改善箇所説明図

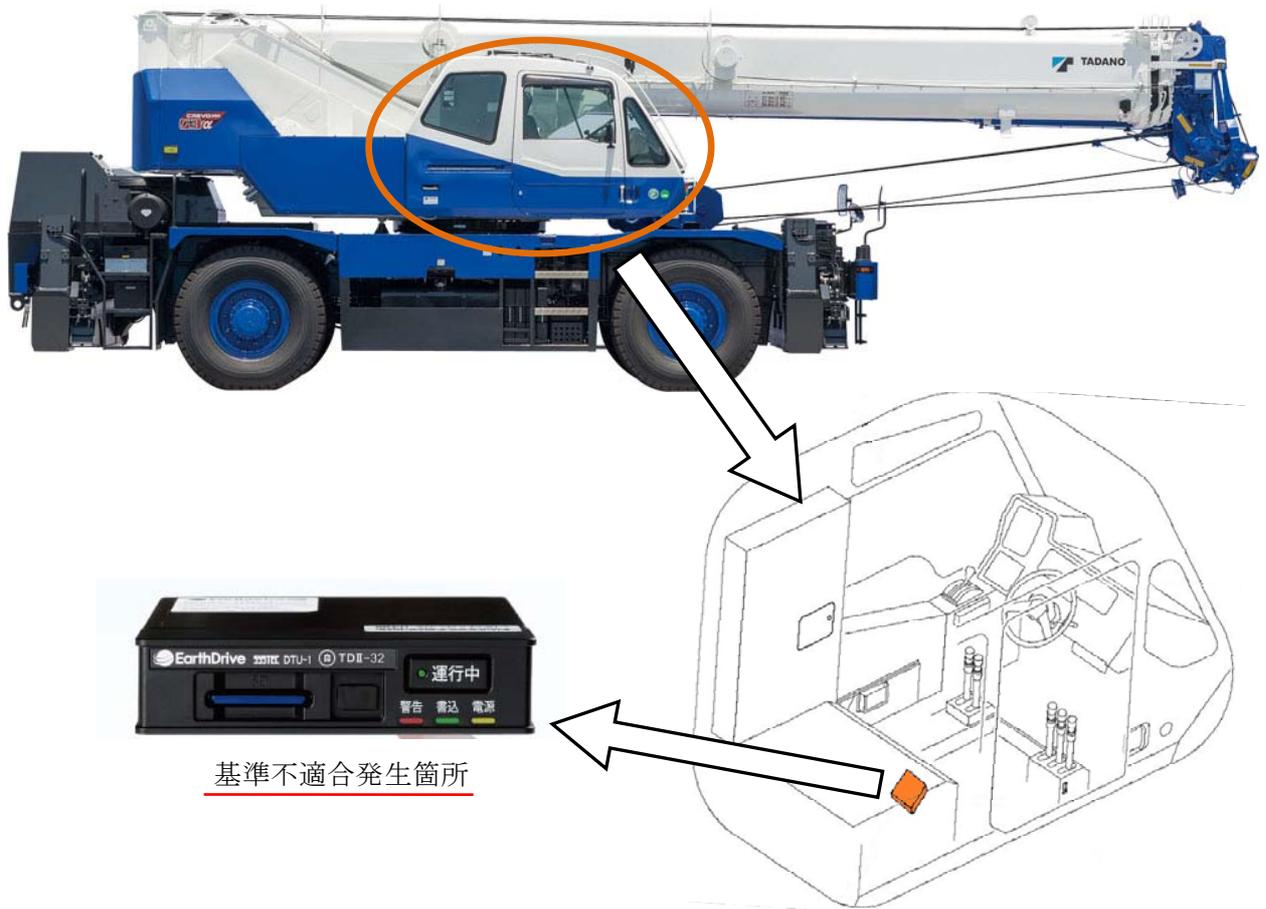
デジタル式運行記録計組み付け時の作業指示が不適切なため、初期設定をしていない。そのため、運行記録を記録することができない。

全車両、運行記録計の初期設定を行う。

交換部品なし

識別：初期設定の登録記録をメンテナンスノート(点検記録簿)に記入する。
